RESOLUCIÓN N° 002092 (24 SEP. 2024)

“Por la cual se resuelven unos recursos de reposición interpuestos en contra de la Resolución 1351 del 5 de julio de 2024 y se toman otras determinaciones”

Por medio de la Resolución 1351 del 5 de julio de 2024, esta Autoridad Nacional autorizó la modificación de la Licencia Ambiental otorgada mediante Resolución 1326 del 05 de agosto de 2020 (modificación 1 de la Licencia Ambiental del proyecto UPME 01 de 2013 (Soacha – Tequendama).

Figura 1 Ubicación de la plaza de tendido 2 sobre la unidad de cobertura de otros cultivos transitorios

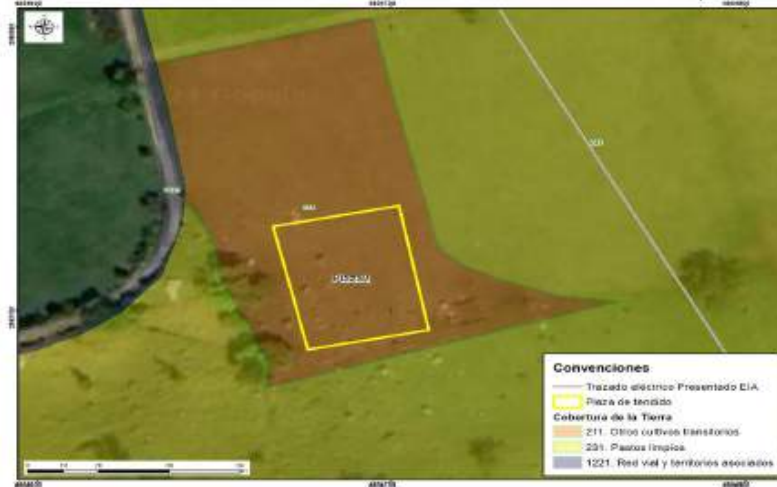
Conforme lo establecido en la zonificación del DMI, adoptada en la Resolución 1596 del 2 de junio de 2006, la plaza de tendido 2 se ubica dentro en una zona de producción y subzona agroforestal sostenible y una zona de protección absoluta. No obstante, tal y como se referenció en el complemento al EIA, dicha área se encuentra dentro de una cobertura de cultivos transitorios (Ver Figura 1 y Fotografía 1), razón por la cual, no es necesario realizar mantenimiento tipo rocería o aprovechamiento forestal. Al no realizarse estas intervenciones no se afectarán los valores de conservación de estas zonas establecidos en la zonificación del área protegida, según se observan en las siguientes imágenes:

Figura 3 Coberturas Plaza de tendido 9

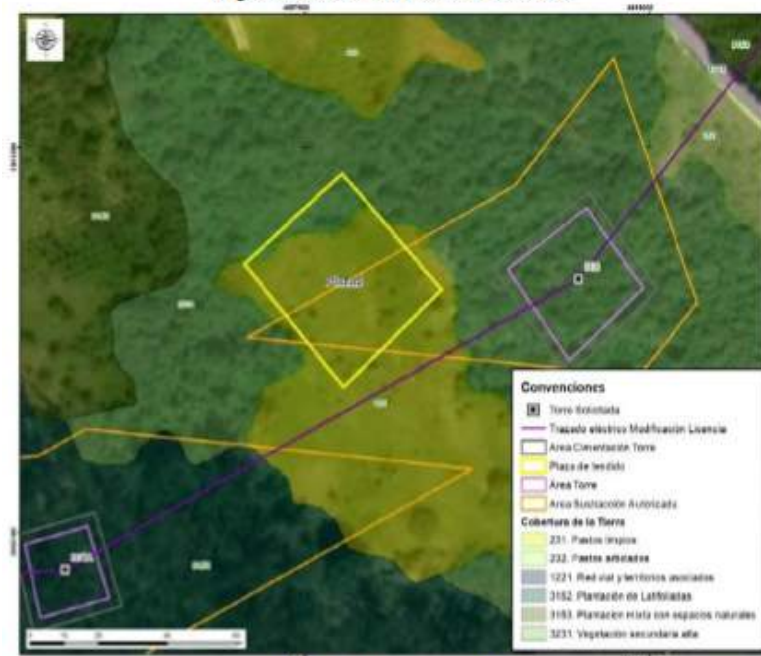
En consecuencia, el acceso Acc-307A-PT98 es necesario para acceder a la plaza con el fin de ejecutar las maniobras que hacen parte de la actividad del tendido. Con relación al argumento de ANLA de que el acceso se encuentra en un área no sustraída nos pronunciaremos más adelante en las consideraciones del acceso 307A-PT98.

En las siguientes figuras se presenta la cobertura actual de la plaza de tendido y el área donde se localiza:

Figura Cobertura Acc-306

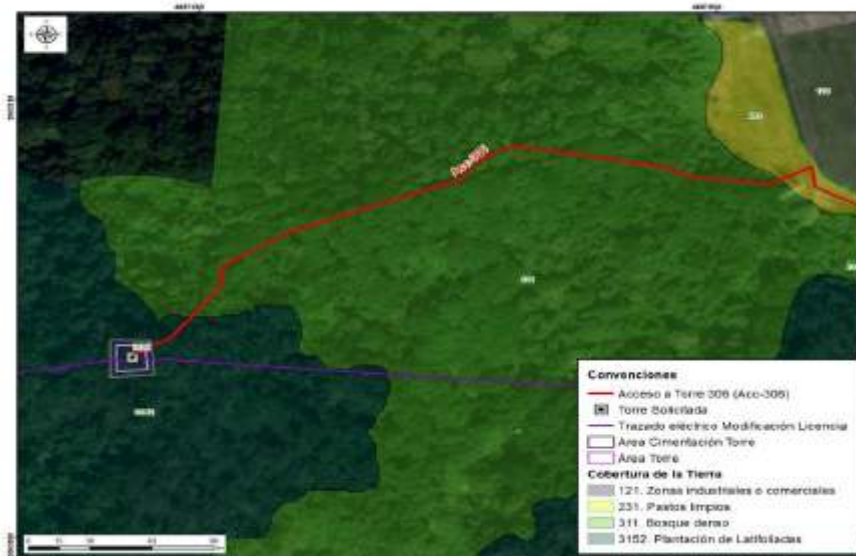
cobertura de bosque denso y de plantación latifoliadas que permite llegar al sitio de torre 306, tal y como se observa en las siguientes figuras.

Figura 12 Ingreso Acc-307 a torre 307

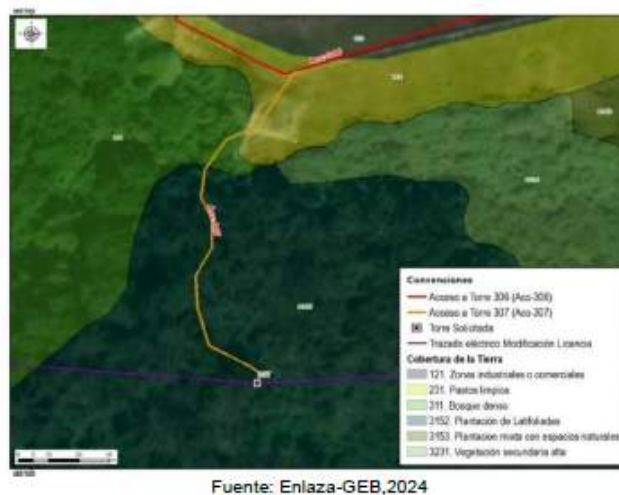
Para llegar al ingreso al acceso acc-307 se inicia en el carreteable privado de la subestación acc-306 por aproximadamente 110 m, el cual se ubica sobre una cobertura de zonas industriales o comerciales. Posteriormente, se continua sobre un camino con cobertura de pastos limpios, bordeando el cerramiento de la subestación por aproximadamente 300 m km hasta llegar al ingreso del acceso acc-307 correspondiente al sendero existente de cobertura de bosque denso y de plantación latifoliadas por aproximadamente 130.49 m hasta llegar al sitio de la torre 307, como se observa en las figuras 1

Respecto a la discrepancia entre lo mencionado en el capítulo 3 del complemento del EIA y lo presentado en el MAG sobre la rocería planteada, se aclara que no se realizarán actividades de mantenimiento tipo rocería, teniendo en cuenta las características mencionadas anteriormente, por lo tanto, la diferencia obedeció a un error involuntario.

Figura 30 Individuos autorizados aprovechamiento forestal torre 311

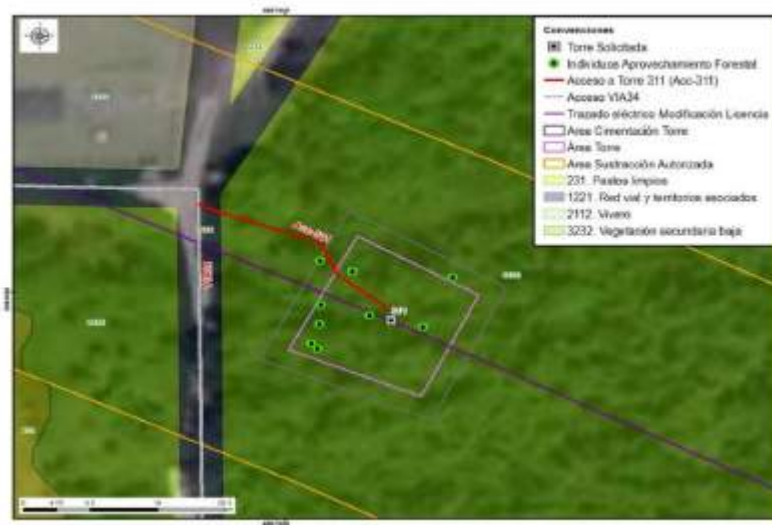
Respecto a lo mencionado por ANLA en sus argumentos en cuanto a la discrepancia entre lo evidenciado en la visita de evaluación y lo presentado en el MAG sobre la rocería planteada, se aclara que se realizarán actividades de mantenimiento tipo rocería, teniendo en cuenta las características mencionadas anteriormente y, por lo tanto, se considera que se presenta consistencia con lo reportado en el MAG. Al respecto, es pertinente aclarar que

Figura 34 Acc-312 en la zonificación y sub-zonificación del DMI

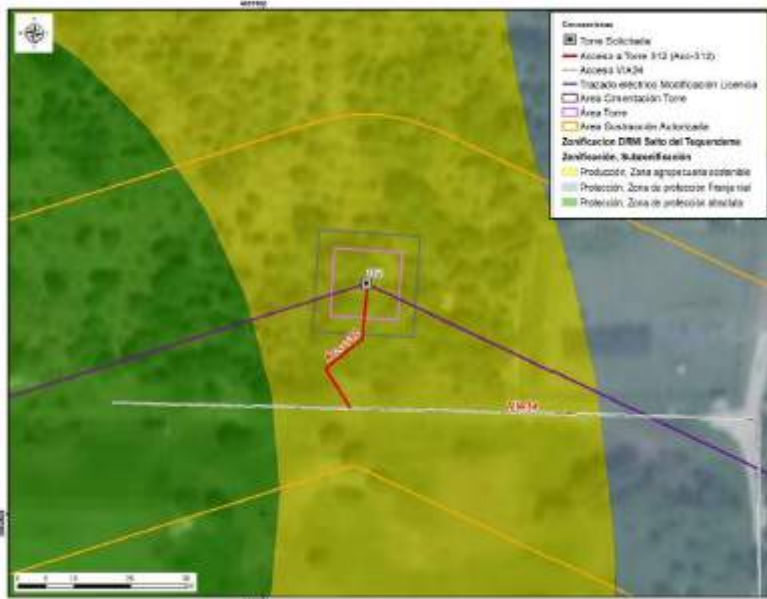
El camino/sendero ACC-312 se encuentra sobre cobertura de plantación mixta con espacios naturales, en el cual no es necesario tramitar el permiso de aprovechamiento forestal. Por el tipo de cobertura, tampoco se requieren actividades de mantenimiento tipo rocería, pues las características de la vegetación del acceso y el ingreso de los materiales y equipos para la construcción y montaje de la torre 312 se realizará de manera peatonal, como se menciona en la tabla 3-8 Descripción de accesos a sitios de torre del capítulo 3. Descripción del proyecto del complemento del EIA. Asimismo, la longitud es de aproximadamente 26.50m hasta el sitio de torre, razón por la cual, no se justifica un

Figura 1 Área de influencia total para el proyecto

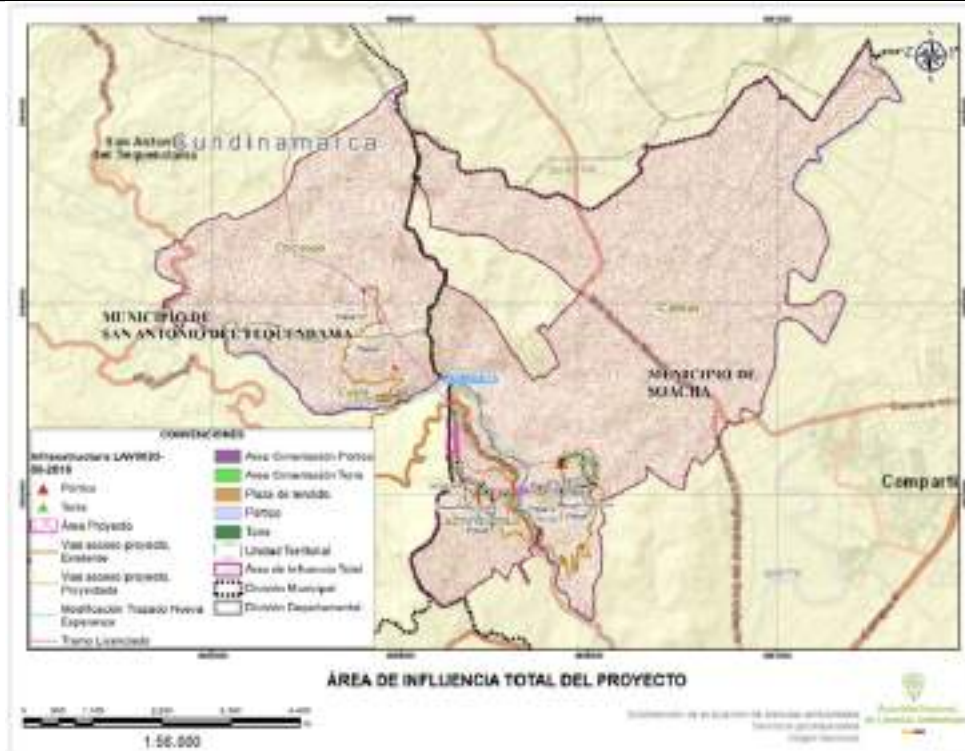
Frente a lo expuesto el Equipo Evaluador Ambiental de la ANLA, realizó la verificación de la información considerada en el concepto técnico 4703 del 05 de julio de 2024 que sirvió de sustento para emitir la Resolución 1351 del 5 de julio de 2024, en el cual señala que el área de influencia total del proyecto incorpora las Veredas San Francisco y Canoas en jurisdicción del municipio de Soacha; y veredas Cúcio y Chicaque en el municipio de San Antonio del Tequendama, como se presenta en la siguiente figura:
